**Mémoire en réponse du Maître d’Ouvrage à l’avis de la  
MRAe**

**Projet de prolongement du tramway T7 entre Athis-Mons et  
Juvisy-sur-Orge**

Avis délibéré  
sur le projet de prolongation de la ligne T7 du tramway  
entre Athis-Mons et Juvisy-sur-Orge (Essonne)

N° APJIF-2022-081  
en date du 29/12/2022

Axonométrie du parc de la Mairie, avec ses enjeux paysagers et bâtis

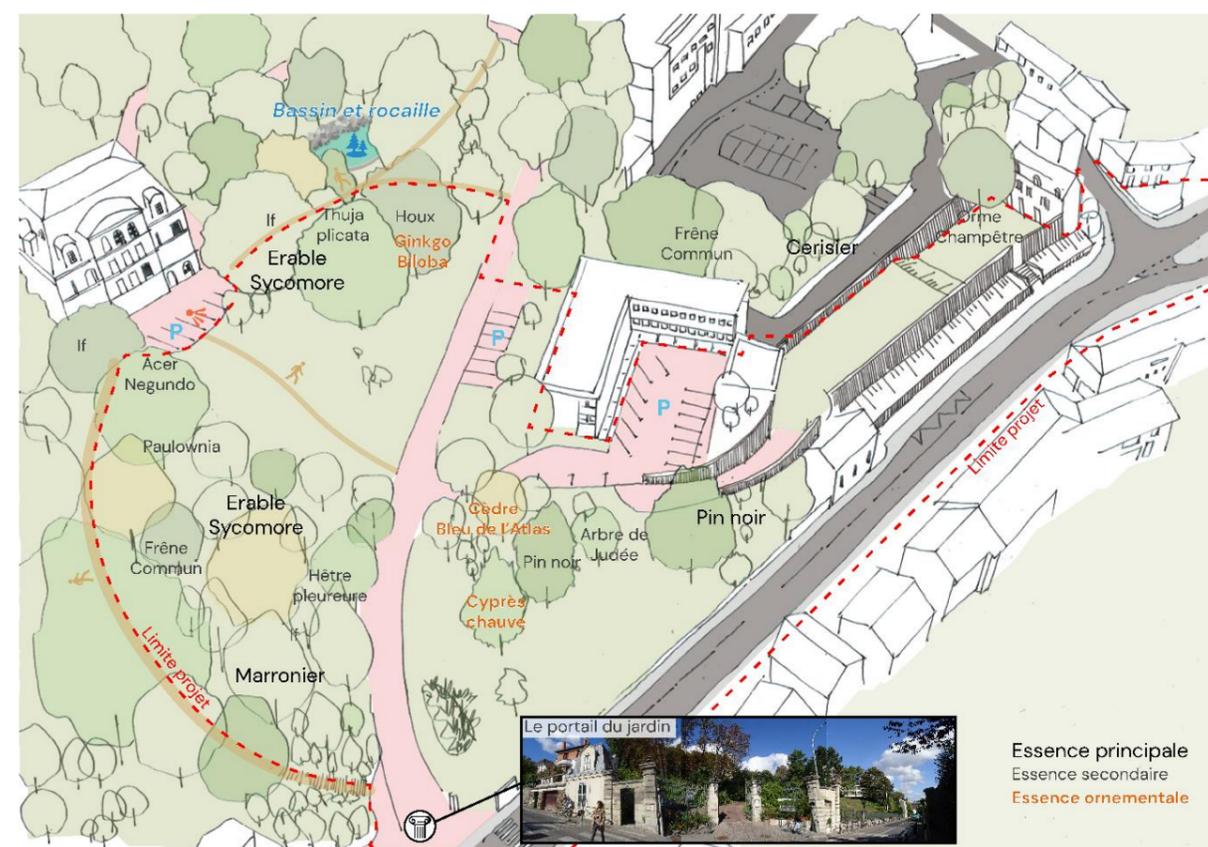
- restituer graphiquement (cartes, axonométries, etc.) les enjeux liés au patrimoine bâti (murets, rocailles, bassins, cheminements, etc.) et arboré (identification des alignements, des parcs, des arbres remarquables, etc.) du parc de la Mairie ;

Nous présentons ci-dessous les éléments graphiques permettant de visualiser les enjeux liés au patrimoine bâti et arboré du parc de la Mairie.

Ce plan est ajouté dans la partie IV de l'étude d'impact page 169.

*Plan des espèces végétales envisagées pour aménager le nouveau parc de la mairie*

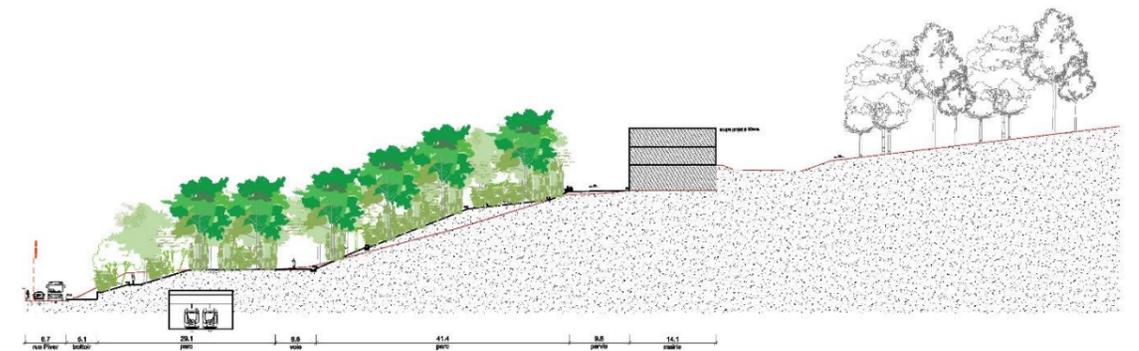
- rendre plus lisible la carte de synthèse sur le patrimoine et les monuments historiques dans le périmètre du projet ;
- restituer graphiquement (cartes, axonométries, etc.) les enjeux liés au patrimoine bâti (murets, rocailles, bassins, cheminements, etc.) et arboré (identification des alignements, des parcs, des arbres remarquables, etc.) du parc de la Mairie ;
- préciser les essences et l'emplacement des arbres qui seront plantés ;
- présenter en détail (plans, profil en long, profil en travers, axonométrie, perspectives) l'aménagement des deux trémies, afin de permettre d'apprécier son insertion et la qualité du paysage produit.

Ce plan ci-dessus est ajouté à l'étude d'impact partie V page 185.

Figure 1 : Plantations prévues le long de la RN7 section avenue François Mitterrand (planche 1/6)

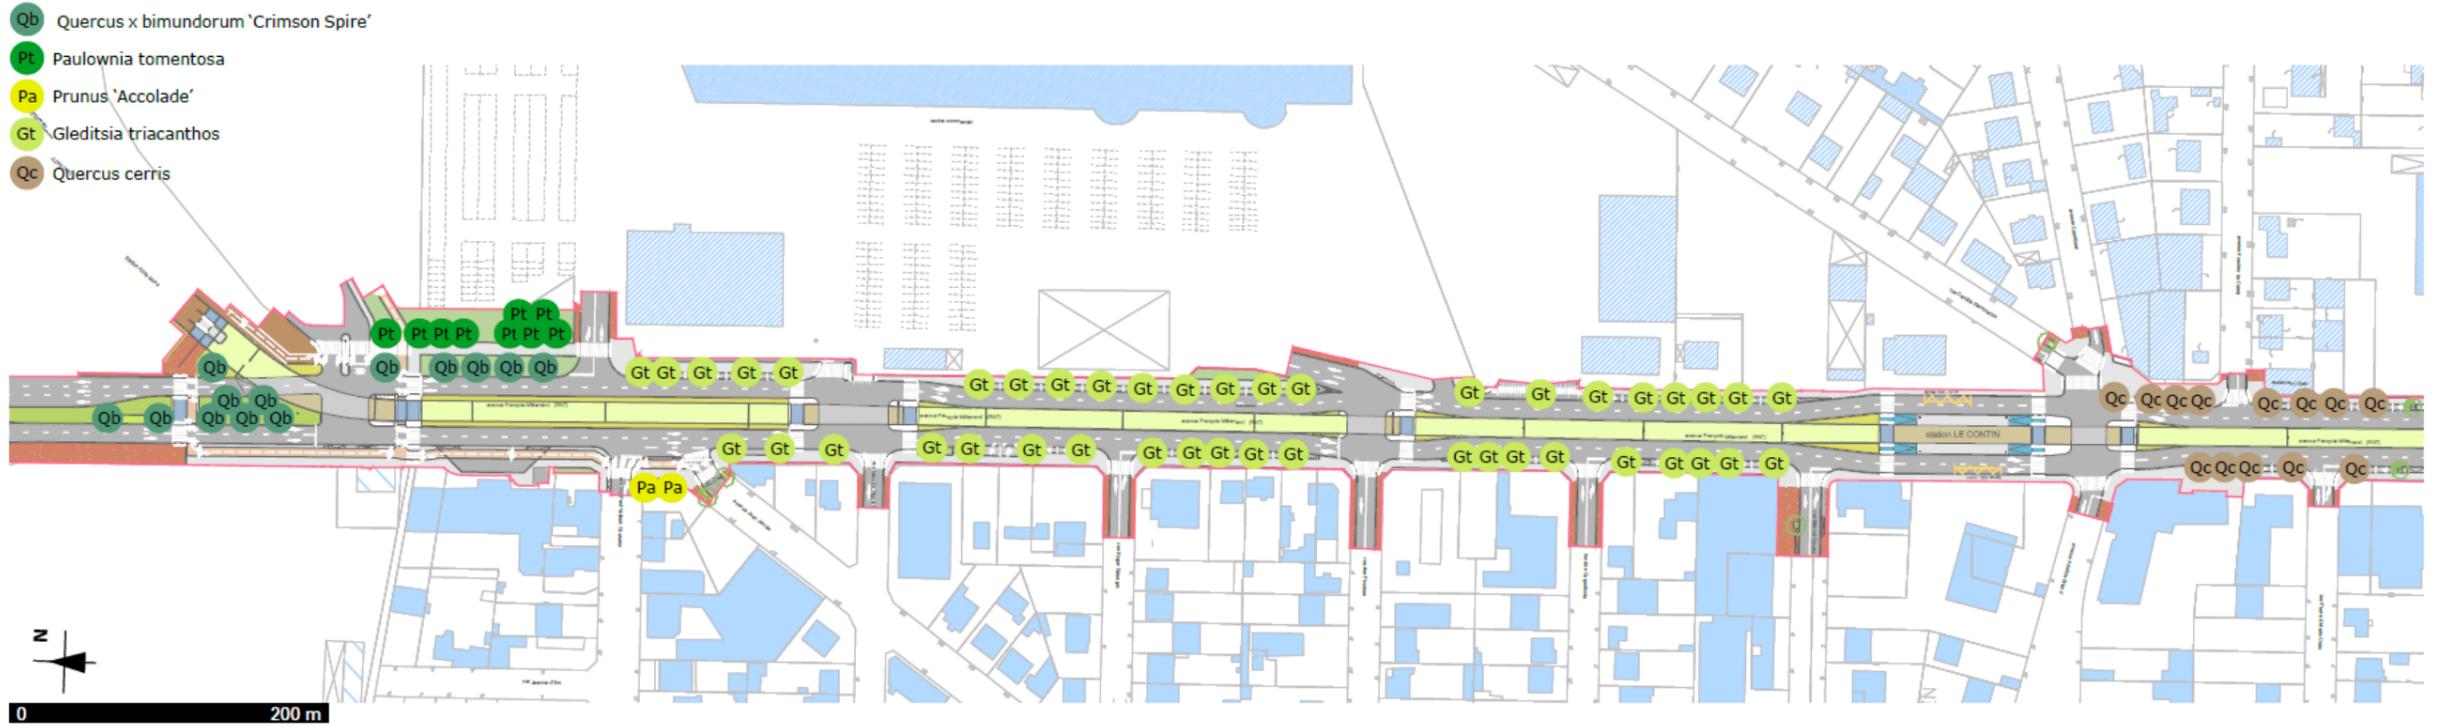
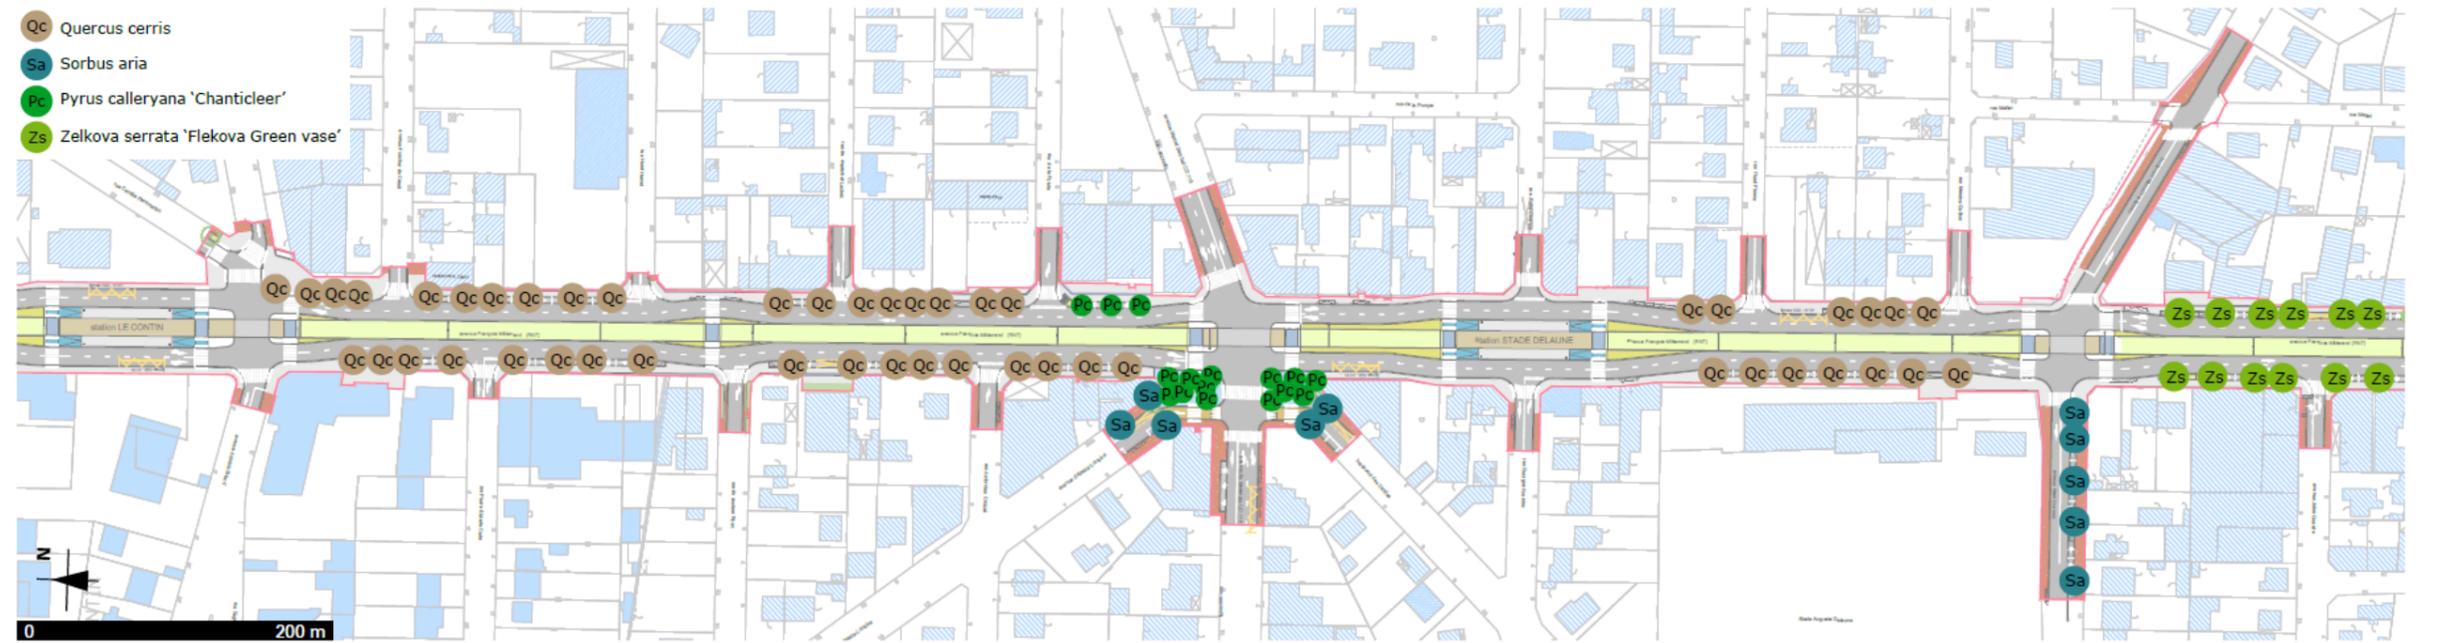
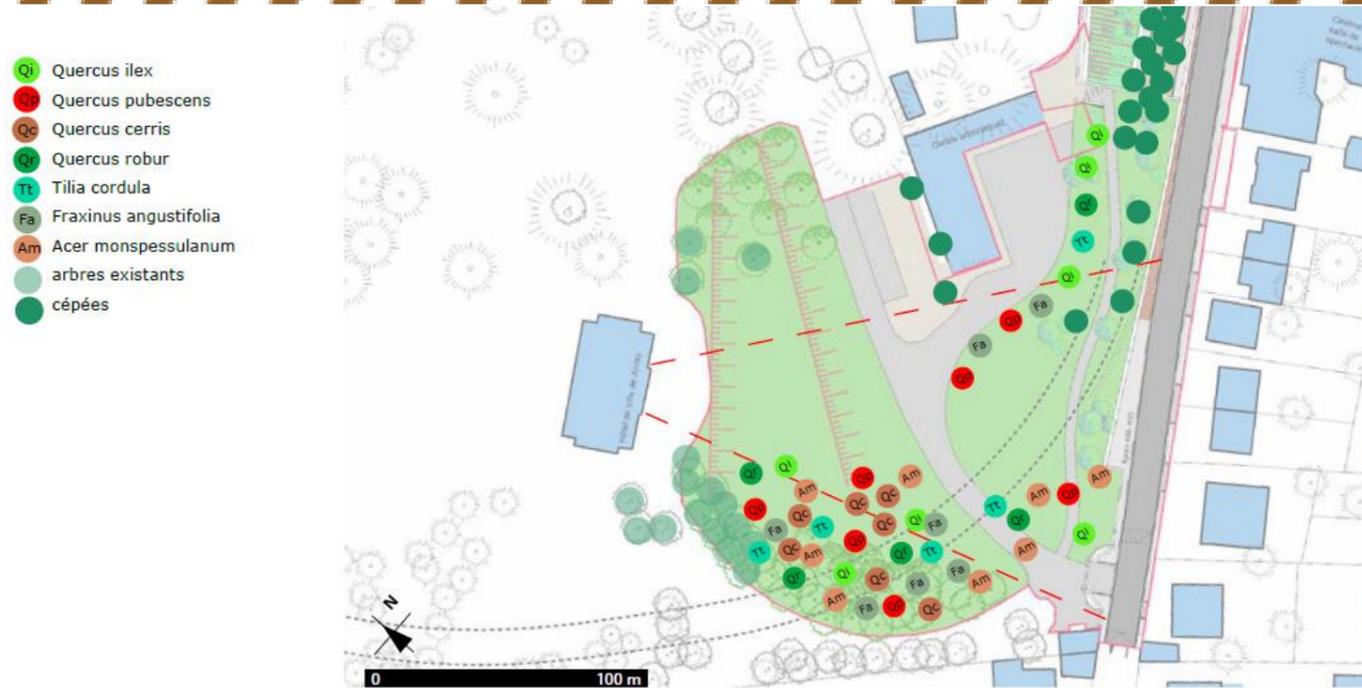
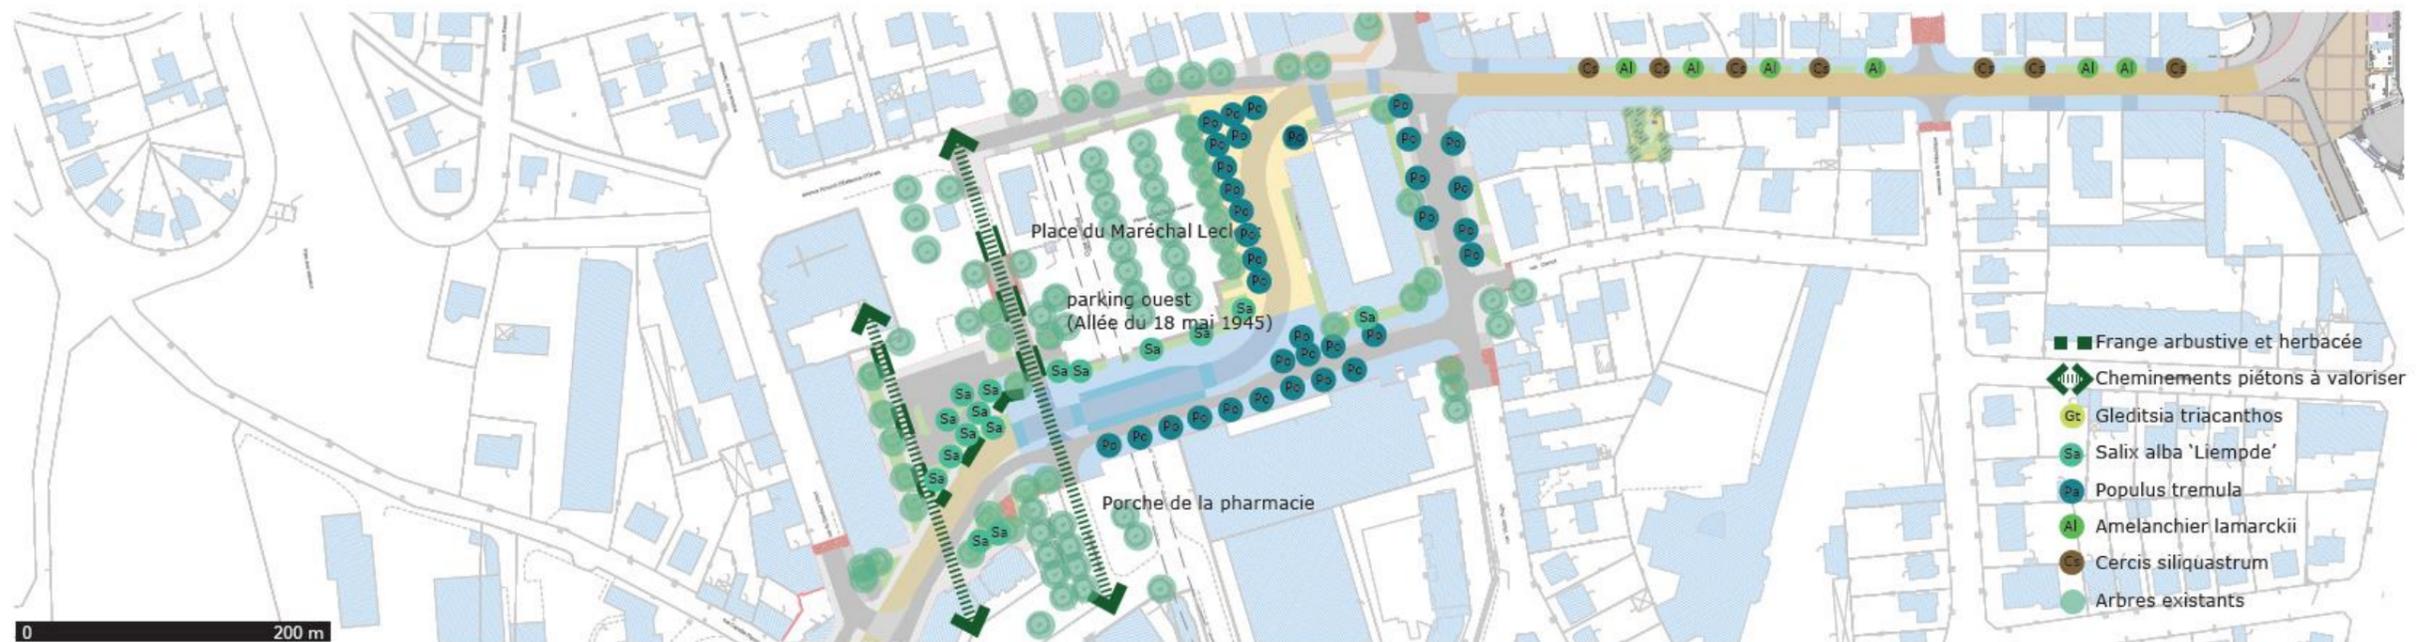
**- préciser les essences et l'emplacement des arbres qui seront plantés ;**

Les plans ci-dessous précisant les essences et l'emplacement des arbres qui seront replantés sont ajoutés dans la partie 5 de l'étude d'impact au paragraphe VIII.IV.5 Boisements.
